Comune di  
**SAN GIORGIO DI PIANO**

**VARIANTE AL RUE 3/2014**  
IN ADEGUAMENTO ALLA VARIANTE AL PSC N. 1/2014  
ED ALTRI ARGOMENTI

## VARIANTE AL RUE n. 3/2014

### MODIFICHE IN ADEGUAMENTO ALLA LA VARIANTE AL PSC n. 1/2014 ED ALTRI ARGOMENTI

VARIANTE AL RUE 3-2014 - VARIANTE 6 - stralcio TAV 1 p.02, scala 1:5000

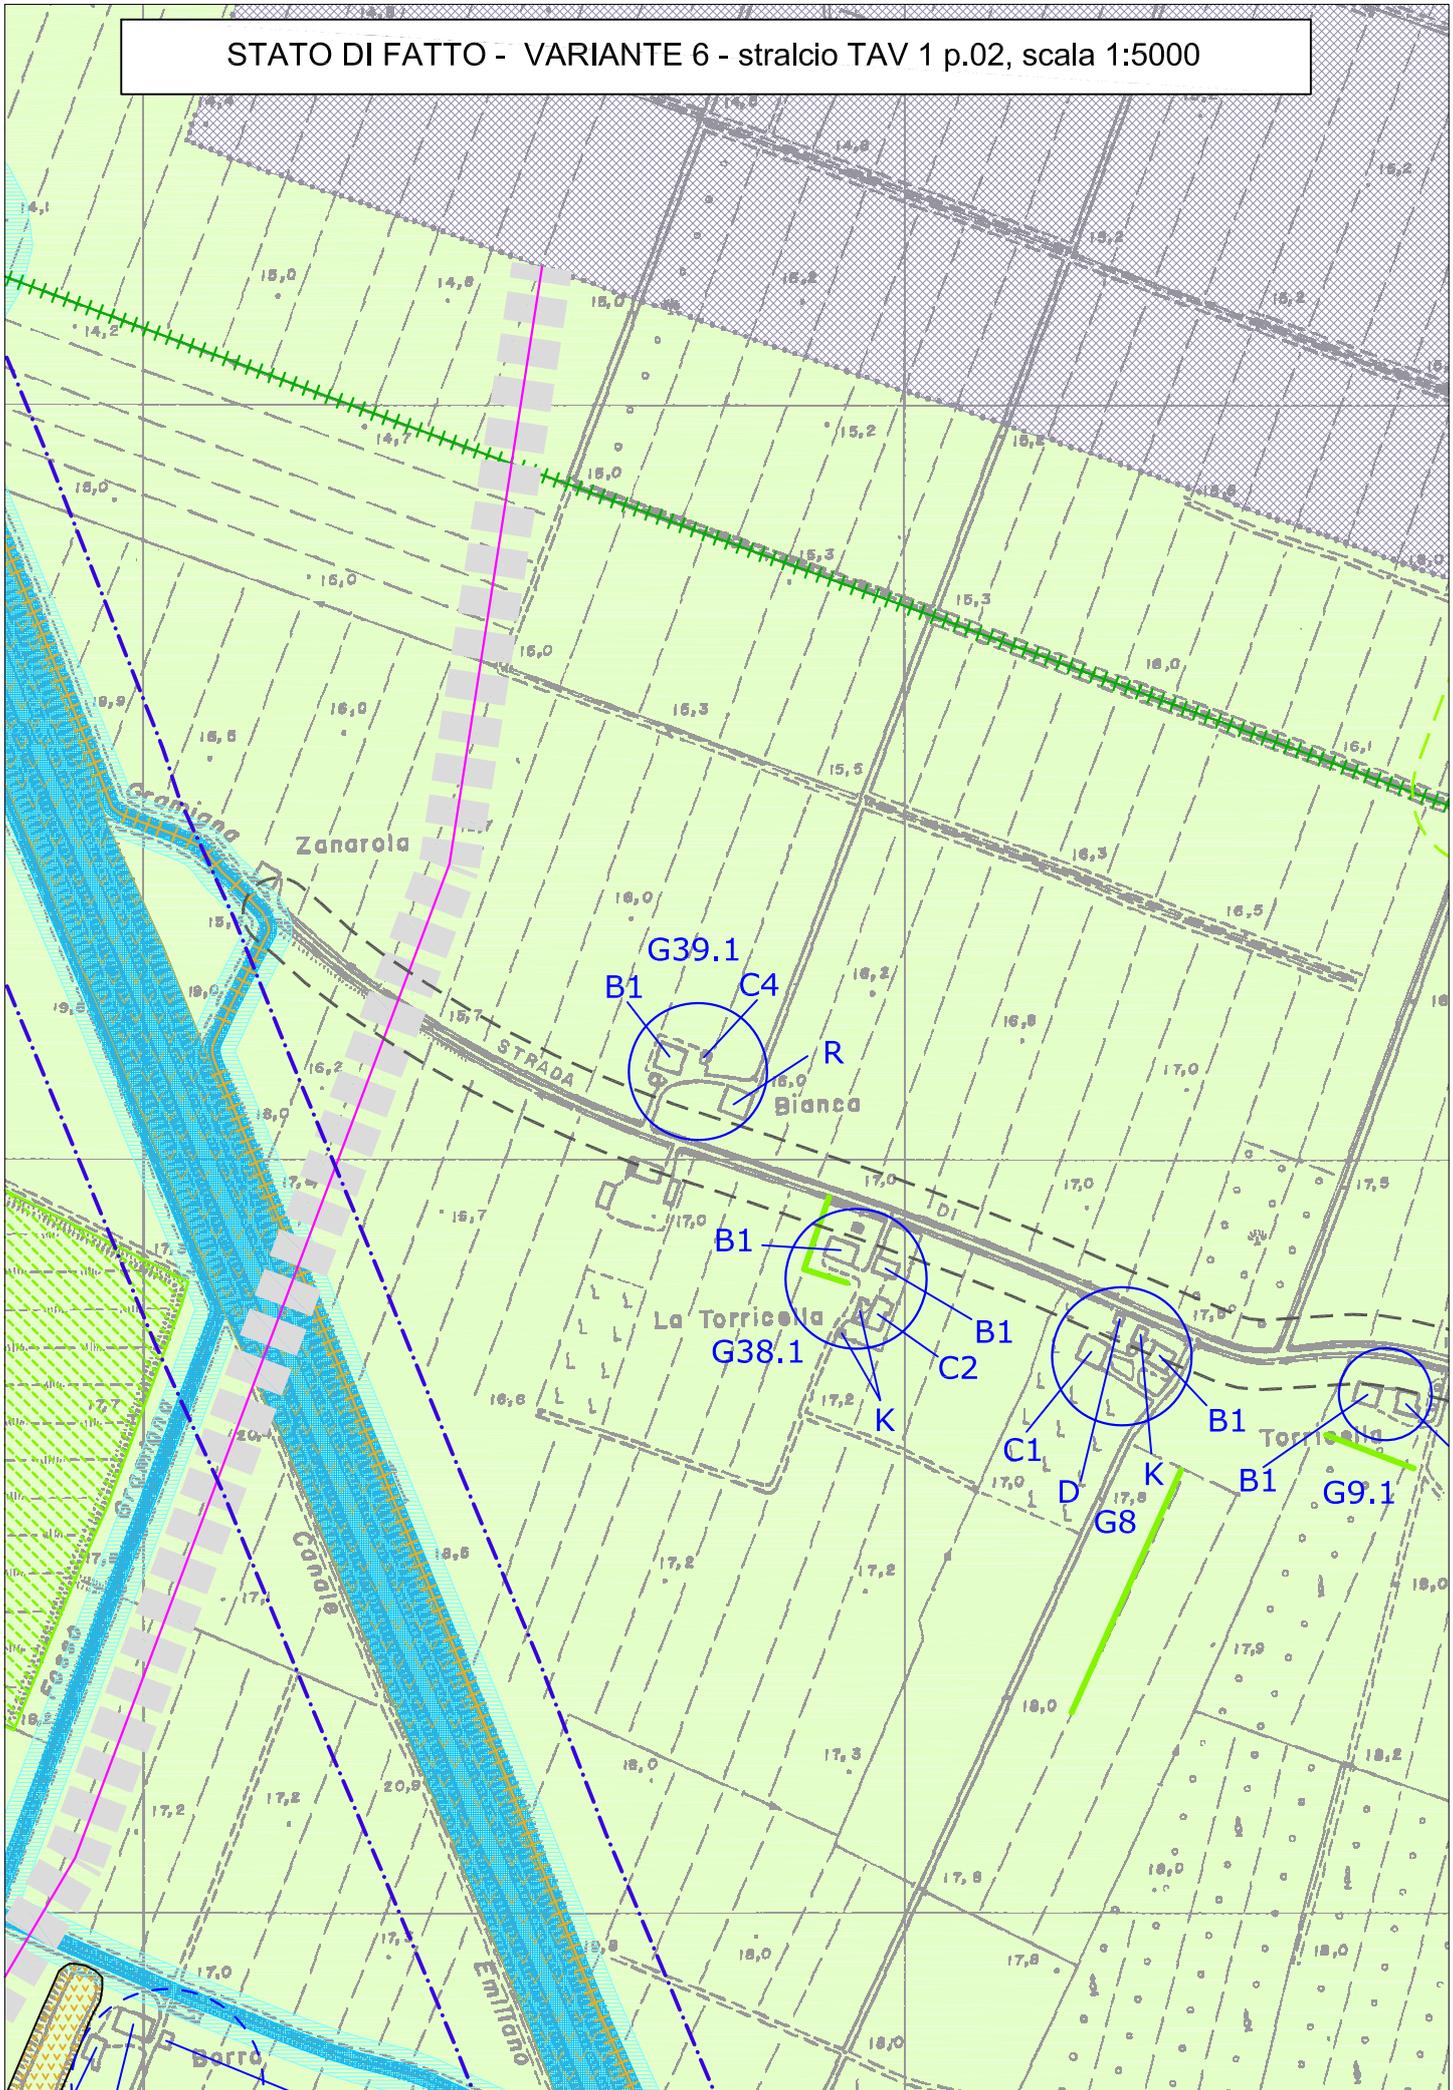
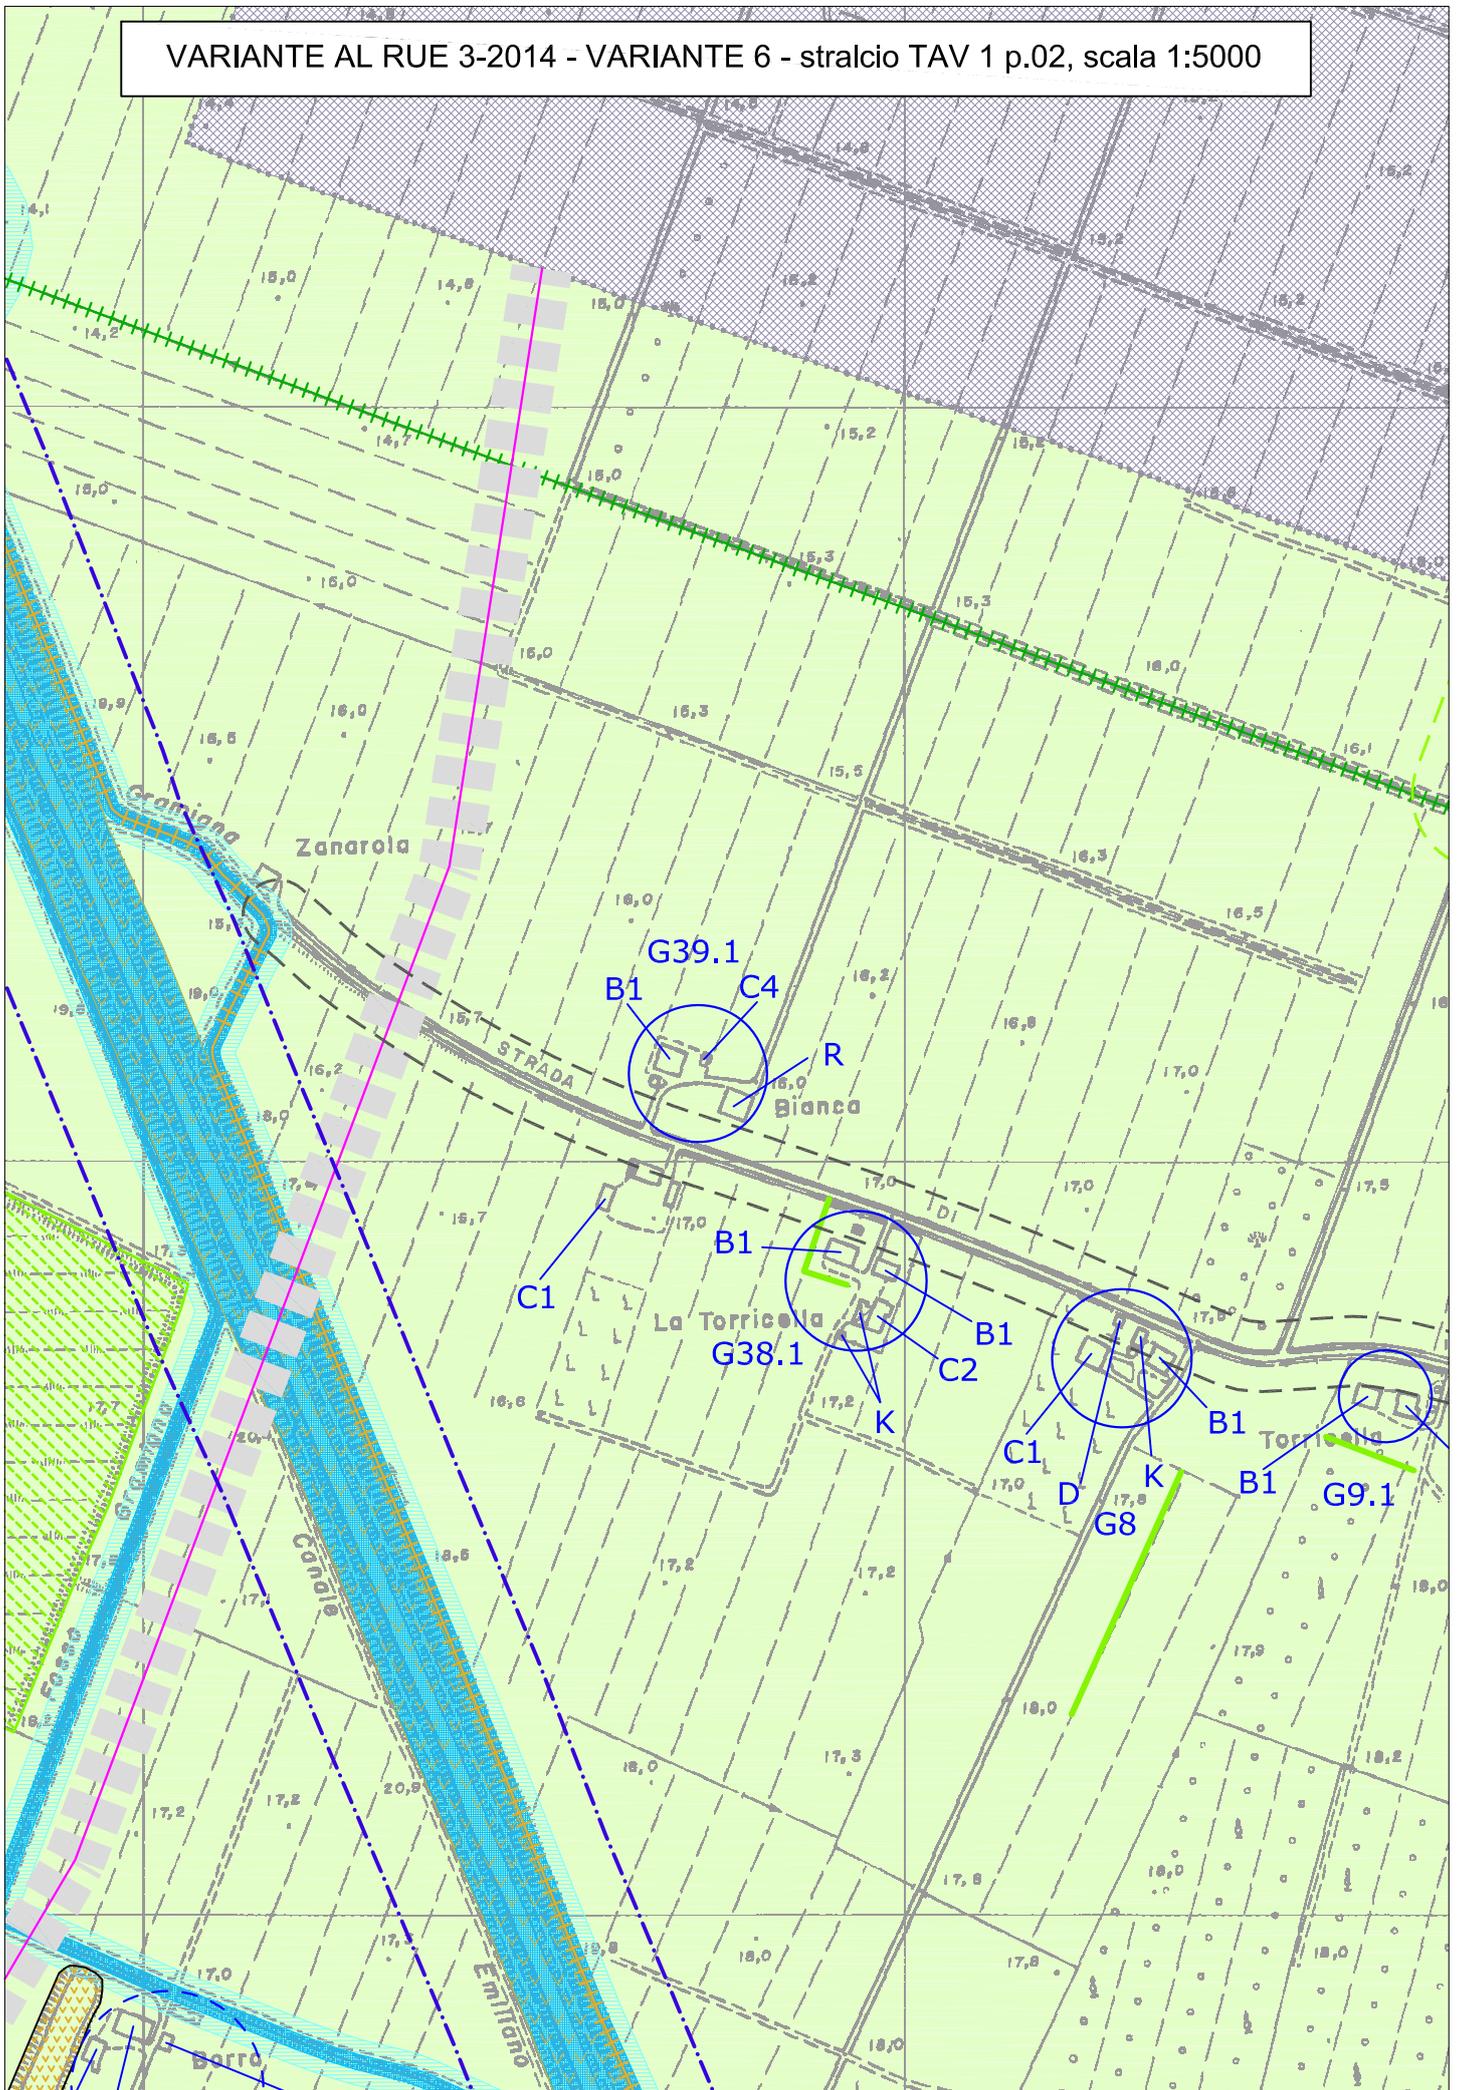
Viene inserita nella presente variante al RUE, **una sesta Variante** (non riguardante la Variante al PSC) che ha ricaduta sulla cartografia del RUE. Infatti mentre si sta predisponendo la presente Variante, l'Ufficio Tecnico ha svolto un'indagine sul territorio agricolo al fine di rendere omogenee le scelte del RUE in fatto di classificazione di "Edifici rurali di valore storico testimoniale ". A seguito della segnalazione di alcuni tecnici del territorio sono stati rilevati due ex fienili, che presentano nella loro morfologia e/o presenza nelle mappe storiche, caratteristiche tali da essere ricondotti alla tipologia "C1" di cui all'art. 21.3 del REUE Tomo I.

Si allegano quindi gli stralci della cartografia del RUE relativi ai due casi indicati, uno su via Ponte Riolo e l'altro su via Torricella, con l'indicazione "C1".
